NUJNO – Popravek za medicinski pripomoček Obvestilo o varnostnem popravilnem ukrepu

Ventilatorji Philips V60 se lahko nepričakovano izklopijo zaradi prezgodnje okvare sestavnega dela

To obvestilo, FSN86600050A, nadomešča predhodno poslano obvestilo FSN86600049C, v katerem smo stranke obvestili, da je bila v skupini ventilatorjev Philips V60 odkrita možnost prezgodnje odpovedi, ki bi lahko predstavljala tveganje za paciente. To obvestilo o varnostnem popravilnem ukrepu vsebuje iste informacije kot FSN86600049C, vendar ima priložen popravilni ukrep za popravilo vseh prizadetih enot. Do danes so poročali o eni smrti, ki bi lahko bila povezana s to težavo, in o treh primerih, kjer je bil potreben priklop pacienta na nadomestno sredstvo za ventilacijo.

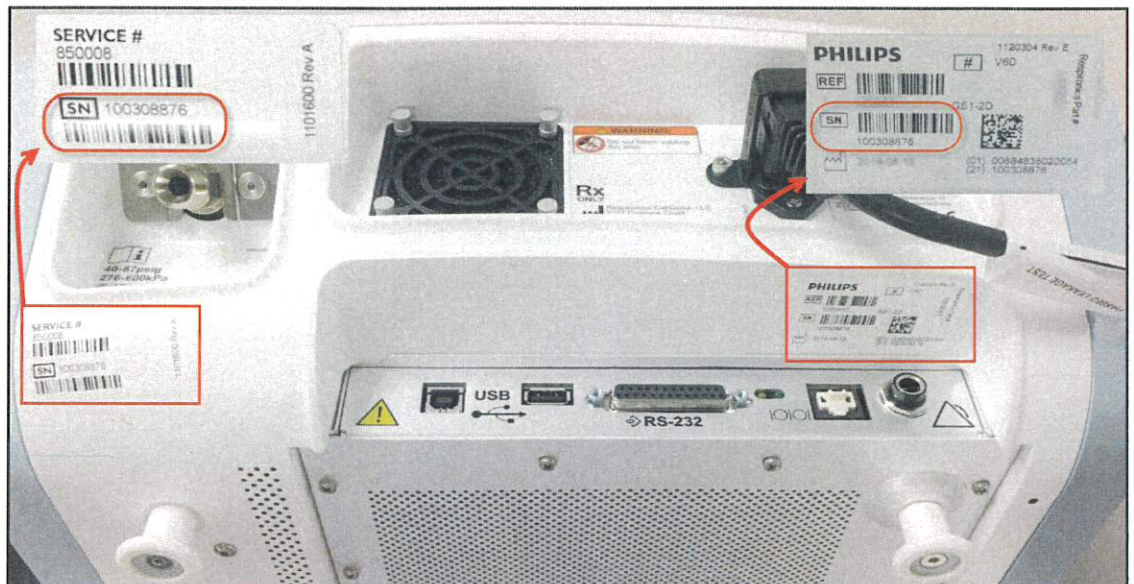
<p>OPIS POMANJKLJIV OSTI</p>	<p>Do napake lahko pride na spajkani povezavi na sklopu plošče tiskanega vezja (PCBA) prve generacije za upravljanje napajanja v prizadetih ventilatorjih V60. Ta spajkani spoj povezuje sestavni del (imenovan R31) na sklop PCBA za upravljanje napajanja, številka dela (P/N) 1055906.</p> <p>Pri najbolj pogosti napaki spajkanega spoja napaka povzroči izgubo moči pihalnika, ki se ustavi ter sproži vizualni in zvočni alarm z visoko prioriteto »Check Vent« (Preverite ventilator) (glejte sliko 1), ki zdravstvenega delavca opozori, naj pacienta priklopijo na nadomestno ventilacijo. Ta način napake se imenuje »odprta napaka«.</p> <div data-bbox="740 763 1091 880" style="text-align: center;"> </div> <p style="text-align: center;">Slika 1: Alarm visoke prioritete za preverjanje ventilatorja Utripa izmenično »rdeče« in »črno«.</p> <p>Precej manj pogosto identificiran način napake je, da pride do prekinitvev v spajkani povezavi. Prekinitve povezave povzročijo motnje pričakovanega delovanja in sprožijo nepričakovan izklop enote. Če se pojavi napaka s prekinitvami povezave, se ventilator ustavi brez sproženja alarma. Ta način napake se imenuje »občasna napaka«.</p>

<p>NEVARNOSTI</p>	<p>V primeru odprte napake ventilator preneha z ventilacijo pacienta, vendar sproži ustrezn alarm in opozori zdravstvene delavce, da je potrebna nadomestna ventilacija. To lahko pri pacientu povzroči zmerno hipoksemijo (znižano raven kisika v krvi).</p> <p>V redkih primerih, ko pride do načina občasne napake, pride do nepričakovane zaustavitve in ventilacija se prekine brez ustreznih zvočnih in vidnih alarmov. Ta način napake lahko pri pacientu povzroči hiperkapnijo (previsoka raven ogljikovega dioksida v krvi) in hudo hipoksemijo, če prekinitvev ventilacije ni hitro odpravljena.</p>

PREDVIDENI UKREPI PODJETJA PHILIPS	<p>Družba Philips bo brezplačno namestila nov sklop PCBA za upravljanje napajanja.</p> <p>Družba Philips bo vsem strankam sporočila predviden termin za izvedbo tega popravka. Philipsovi terenski/interni servisni inženirji in potrjeni servisni zastopniki družbe Philips bodo popravili prizadete ventilatorje V60 tako, da bodo sklop PCBA za upravljanje napajanja s številko dela 1055906 zamenjali s sodobnim sklopom PCBA za upravljanje napajanja.</p>
DODATNE INFORMACIJE IN PODPORA	<p>Če potrebujete dodatne informacije ali podporo glede te pomanjkljivosti, se obrnite na lokalnega zastopnika družbe Philips:</p> <p>PULMODATA d.o.o., Pučova 1, 1235 Radomlje tel.01/7239-511</p>
